Ref.: ICOMOS/CZ/2026/07 Praha, 21. října 2026

Stanovisko Českého národního komitétu ICOMOS do probíhajícího řízení EIA/HIA k záměru *Koncepce území zelená Haná / Větrný park Haná*, vedeného v Informačním systému EIA pod kódem OLK1019, zahrnujícího výstavbu tří větrných elektráren o výšce 230 m v katastrálních územích Věžky (Zlínský kraj), Kovalovice u Kojetína a Popůvky u Kojetína (Olomoucký kraj) a v blízkém okolí a k souvisejícím záměrům

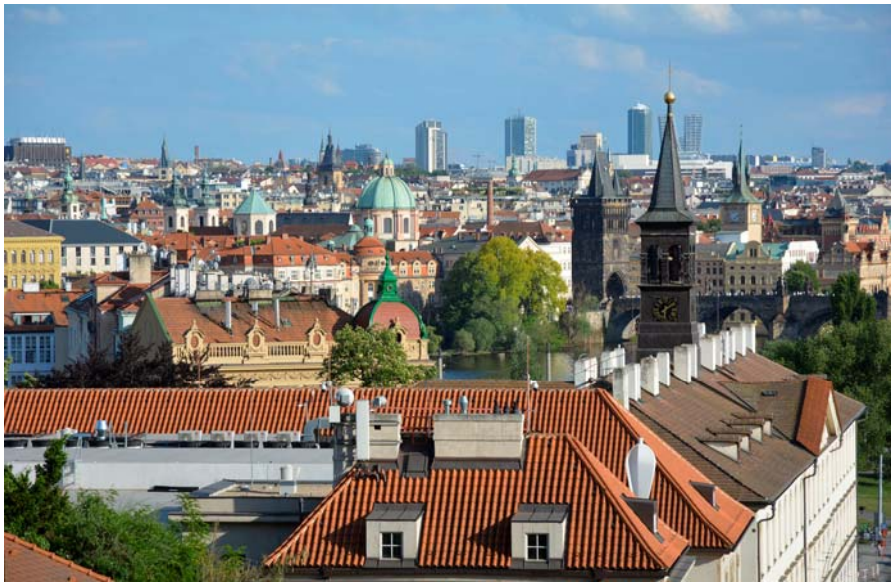
K tomu ČNK ICOMOS přikládá pro porovnání aktuální fotografii historického jádra Prahy pořízenou z Chotkovy ulice. Dokládá zásadní vizuální dopad výškových staveb (vysokých 104–107 m) na Pankrácké pláni, vzdálené cca 4,3 km. Je proto zcela zřejmé, že při pohledu z terasy Květné zahrady bude dopad tří větrných elektráren, vzdálených sice cca 6 km, ale násobně vyšších (230 m) doslova zničující. Platí to zejména pro pohledy z vyvýšených míst a pro obraz města v krajině.
